UNIVERSIDADE FEDERAL DO ESPÍRITO SANTO  
SUPERINTENDÊNCIA DE INFRAESTRUTURA  
DIRETORIA DE PLANEJAMENTO FÍSICO  
COORDENAÇÃO DE PROJETOS E ORÇAMENTOS

## LAUDO DE ACESSIBILIDADE

### LABORATÓRIO DE ESTRUTURAS – CENTRO TECNOLÓGICO – 122

Porta de acesso à edificação (Autor do laudo).

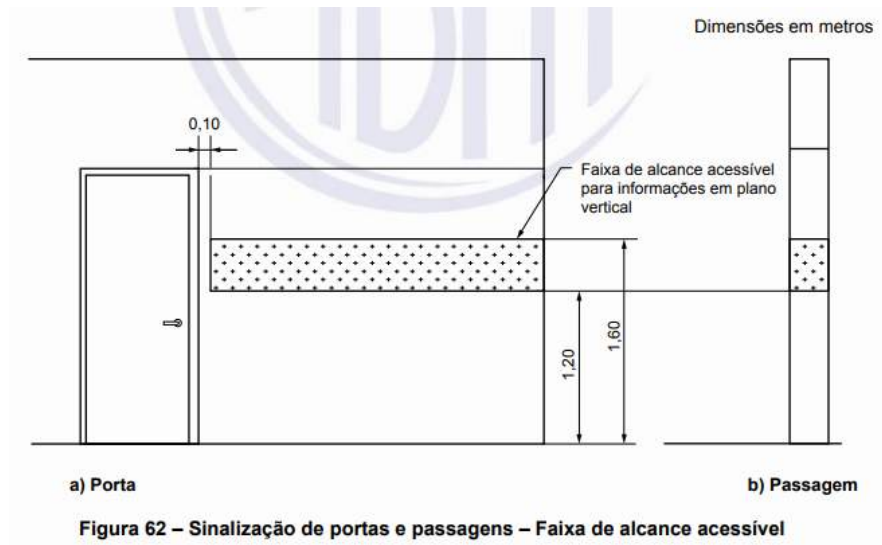
Foi identificada uma edificação térrea com uma única entrada e placa sinalizando o prédio.

O local está inadequado nos seguintes itens:

- Falta a sinalização em alto relevo para identificação da edificação ao lado da porta de entrada principal;

- Utilizar sinalização de portas conforme figura 62, NBR 9050/2020 abaixo;

Rampa de acesso a edificação (Autor do laudo).

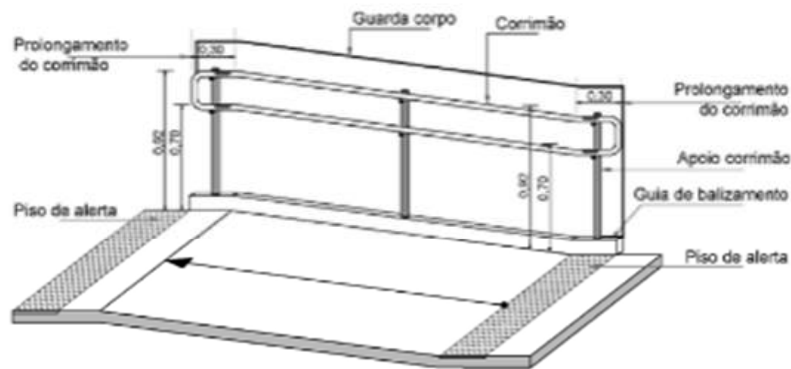
Há uma rampa em um lance e patamar com acesso à entrada da edificação, sem piso tátil direcional e de alerta. A rampa é em concreto e possui interferências no piso, além de não possuir guarda corpo, corrimão e guia de balizamento. A largura da rampa é de 3m.

O local está inadequado nos seguintes itens:

- Não existe guarda corpo, corrimão e guia de balizamento que deve ser garantido em rampas e escadas;
- Não existe piso tátil direcional e de alerta para orientação do passeio a entrada da edificação, conforme NBR 16537/2024;

- Por se tratar de uma rampa larga, a norma exige corrimão intermediário
- O trajeto possui desníveis sem tratamento adequado;

- Instalar guarda corpo, corrimão e guia de balizamento conforme itens 6.6.3, 6.9.3.2 e 6.9.3.5, a fim de atender a norma NBR 9050/2020 com as especificações quanto às alturas e sinalizações tátil de piso, vide figuras abaixo;

Instalações (Autor do laudo).

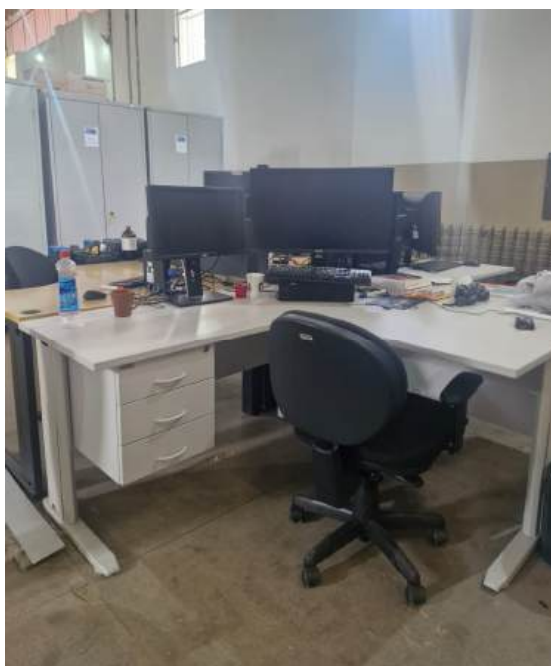
As instalações não cumprem as normas de acessibilidade, como mostrado nas fotos acima.

Mobiliário para estudo (Autor do laudo).

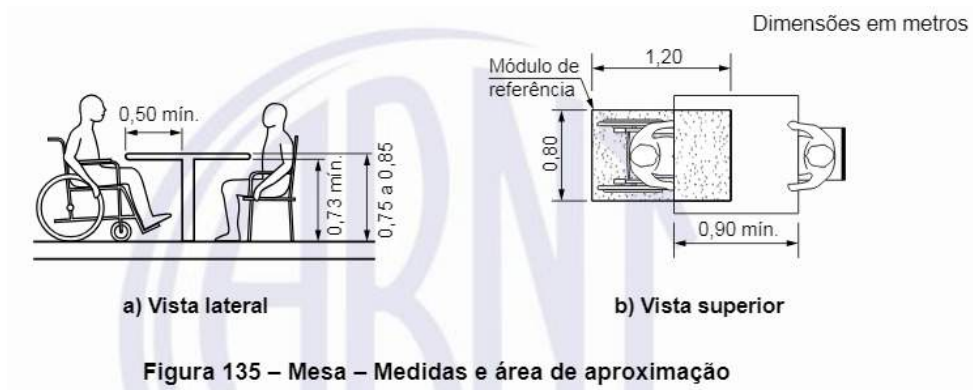
Foi analisado a largura dos espaços de circulação e a área de manobra a fim de que o novo layout respeite a Norma de Acessibilidade NBR 9050/2020.

O local está inadequado nos seguintes itens:

- Não há mesas acessíveis a P.C.R. nos postos de trabalho;
- Não existe sistema de comunicação para pessoas com deficiência ou mobilidade reduzida, nem para as com perda visual e auditiva.

- Disponibilização de mesas de trabalho acessíveis a P.C.R., conforme item 9.3.1 da ABNT NBR 9050;

- Instalação de um sistema de comunicação para pessoas com deficiência ou mobilidade reduzida, conforme item 10.5 da ABNT NBR 9050.

Bebedouro presente no prédio (Autor do laudo).

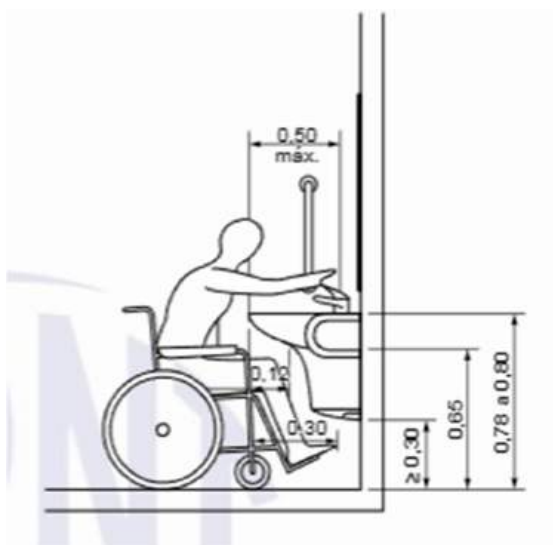
Há na edificação apenas bebedouro do tipo purificador de água, dificultando o acesso a pessoas com mobilidade reduzida e com deficiência motora que precisam de cadeiras de rodas.

O local está inadequado nos seguintes itens:

- O bebedouro não possui altura adequada (1,50m do piso) para acionamento que permita o uso por uma pessoa em cadeira de rodas;
- O espaço em frente ao bebedouro não possui de módulo de referência que permita a aproximação frontal de uma pessoa P.C.R.;
- Não há piso tátil de alerta no entorno do bebedouro para sua identificação.

- Deve ser instalado um bebedouro de bica com duas alturas (uma a 0,90 m e outra entre m e 1,10 m) e com altura livre inferior de, no mínimo, 0,73 m do piso para aproximação conforme item abaixo:

- Deve conter ao redor de mobiliários, como bebedouros, sinalização tátil de alerta, caso não dê para ser detectado por bengala longa.

Copinha (Autor do laudo).

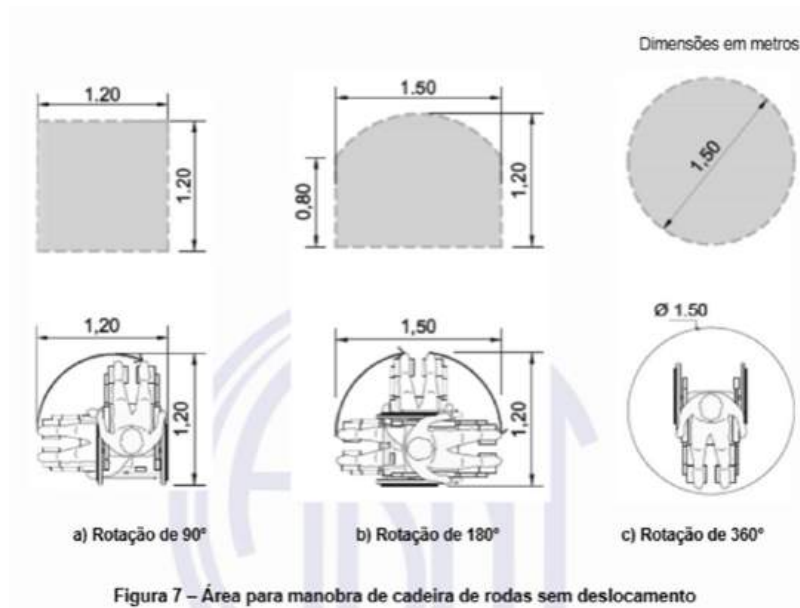
Há uma copa improvisada ao lado dos postos de trabalho composta de bancada, frigobar e micro-ondas.

O local está inadequado nos seguintes itens:

- Não há sinalização indicando o cômodo;
- O espaço em frente ao frigobar e micro-ondas não possui módulo de referência que permita a aproximação frontal de uma pessoa P.C.R;

- A área de manobra de cadeiras de rodas sem deslocamento deve seguir as dimensões mínimas, conforme especificado no item 4.3.4 da NBR 9050/2020 e Figura 7;

- As distâncias para alcance manual devem seguir conforme o especificado no item 4.6 da NBR 9050/2020 para se obter conforto no alcance manual, tanto para pessoa em pé como para pessoa em cadeira de rodas;
